Mémoire en réponse à l'avis de la Mission Régionale d'Autorité environnementale

Projet de centrale photovoltaïque au sol de l'Ecopôle de l'Etoile

Septèmes-les-Vallons (13)

Mars 2026

Figure 1 : Tracé prévisionnel du raccordement externe de la centrale photovoltaïque

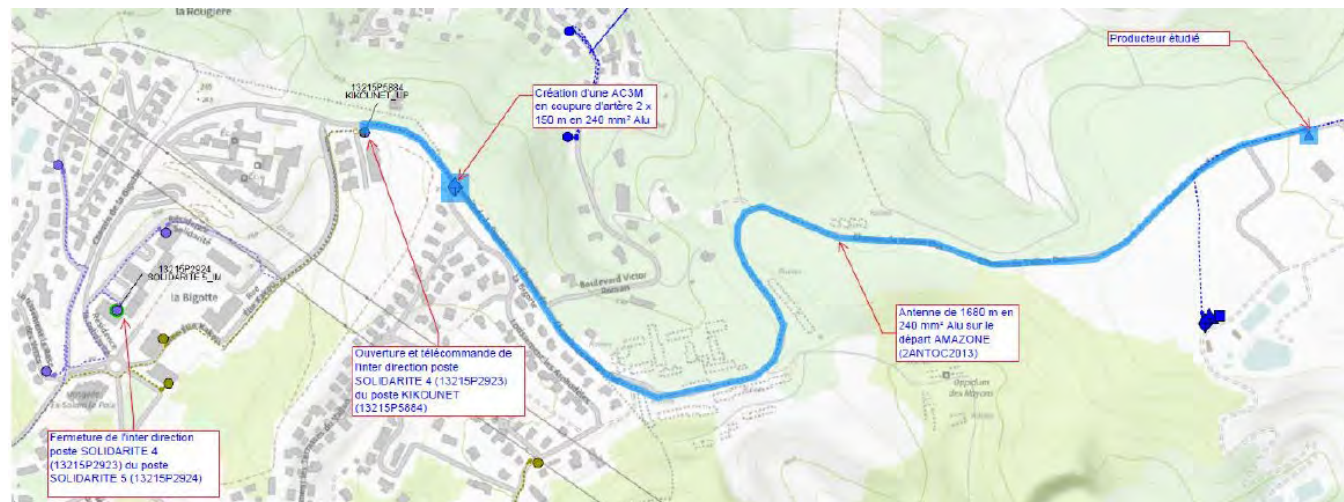
1.1.1 Recommandation n°1 de la MRAe et réponse du maître d'ouvrage

En revanche, le tracé du raccordement définitif au réseau ne peut être connu qu'à l'issue de l'obtention de l'ensemble des autorisations administratives du projet et qu'une fois l'élaboration de la convention de raccordement finalisée par ENEDIS.

Une demande de Proposition Technique de Raccordement a été faite par EDF Power Solutions France à ENEDIS. A ce jour, la Proposition Technique d'ENEDIS envisage de raccorder le parc au Réseau Public de Distribution HTA par l'intermédiaire d'un unique poste de livraison alimenté par une antenne de 1,68 km en 240 mm² issu du départ AMAZONE (ZANTOC2013) du Poste de répartition SAINT ANTOINE (ZANTO). Les routes et chemins seront utilisés en priorité et le raccordement s'effectuera en souterrain le long des voies existantes. Ci-après une carte illustrant le tracé de ce raccordement prévisionnel.

On constate à travers cette carte que le tracé se situe majoritairement sous la route du Vallon Dol, sans incidence particulière d'un point de vue environnemental puisque le raccordement sera réalisé dans l'accotement de cette voie existante.

Figure 2 Devenir du site avec et sans le projet - Extrait du VPEI de l'étude d'impact environnemental

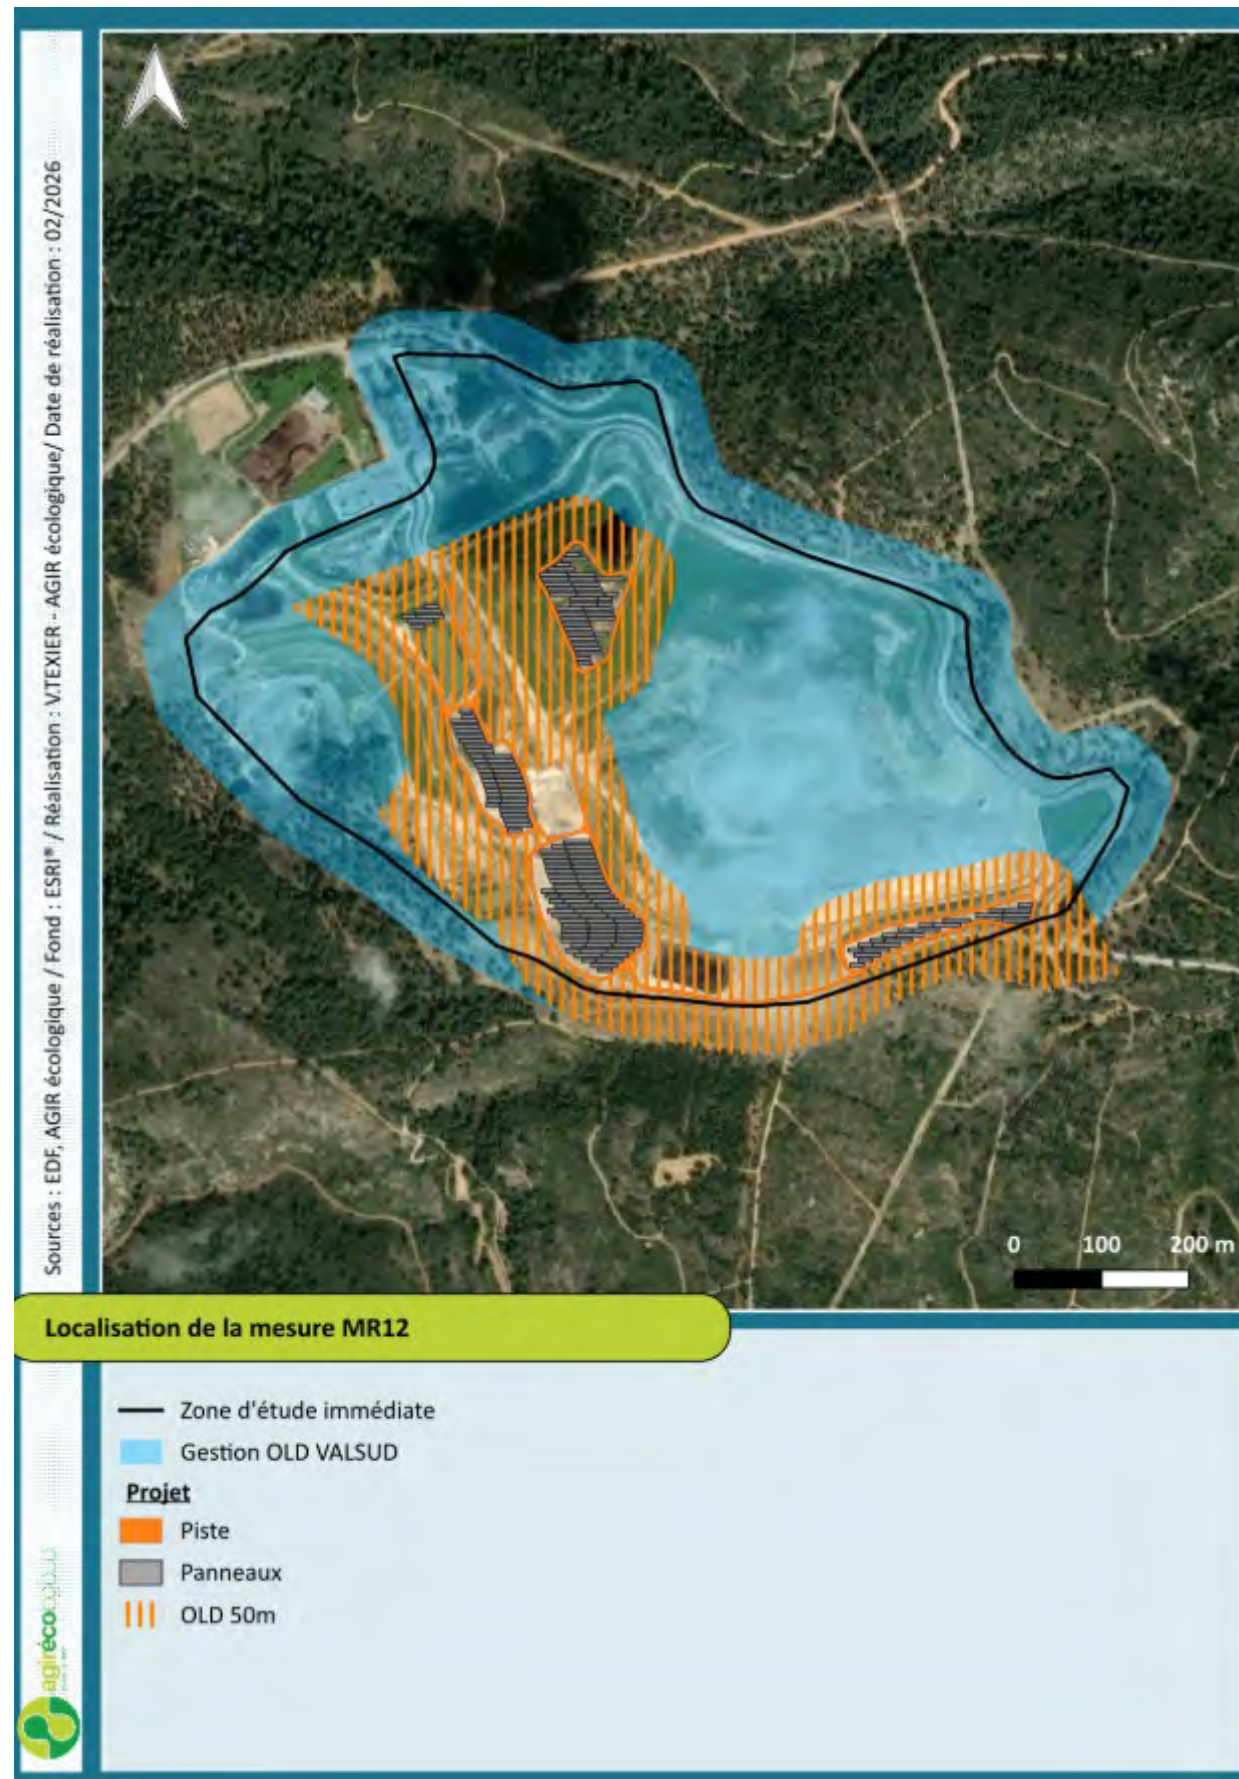
La MRAe note que, compte tenu de ces éléments, l'exploitation de la centrale photovoltaïque se poursuivra au-delà de l'exploitation de l'ISDND ; or le dossier ne précise pas l'articulation des OLD applicables à la centrale photovoltaïque avec celles applicables en l'état actuel et futur aux activités de l'Écopôle, ni avec la remise en état du casier Est, qui prévoit des plantations.

1.1.2 Recommandation n°2 de la MRAe et réponse du maître d'ouvrage

Aucun plan de prévention du Risque feu de forêt (PPR feu de forêt) n'a été prescrit sur la commune de Septèmes-les-Vallons. Toutefois, des prescriptions de débroussaillage sont imposées par l'article 8.6.7 de l'Arrêté Préfectoral régissant le site en date du 30 mars 2023, comme présenté ci-dessous :

Par ailleurs, les zones d'implantation du projet de centrale photovoltaïque au sol seront débroussaillées sur l'ensemble du terrain de construction conformément aux préconisations de la doctrine du SDIS 13 - Fiche 5 développement des projets photovoltaïques Hors Bâtiment – ICPE soumis à autorisation – Parc au sol en date du

11 septembre 2023, ainsi que sur les abords des zones d'implantation du projet de centrale photovoltaïque au sol sur une largeur minimale de 50 mètres. La gestion des OLD au-delà de la clôture existante sur une partie des 50 mètres (zone au sud du site) fait l'objet d'une mesure de réduction permettant de maintenir un habitat favorable aux espèces faunistiques et floristiques recensées, dont les modalités sont présentées dans la fiche MR12 de l'étude d'impact sur l'environnement rappelées ci-dessous.

Concernant la remise en état du site, au titre de l'évolution du site sans le projet de parc photovoltaïque, il peut être considéré une évolution des anciennes zones exploitées de l'ISDND vers un état de friche proche de celui d'une garrigue herbacée. Le volet paysager de l'étude d'impact sur l'environnement illustre le devenir du site avec et sans le projet.
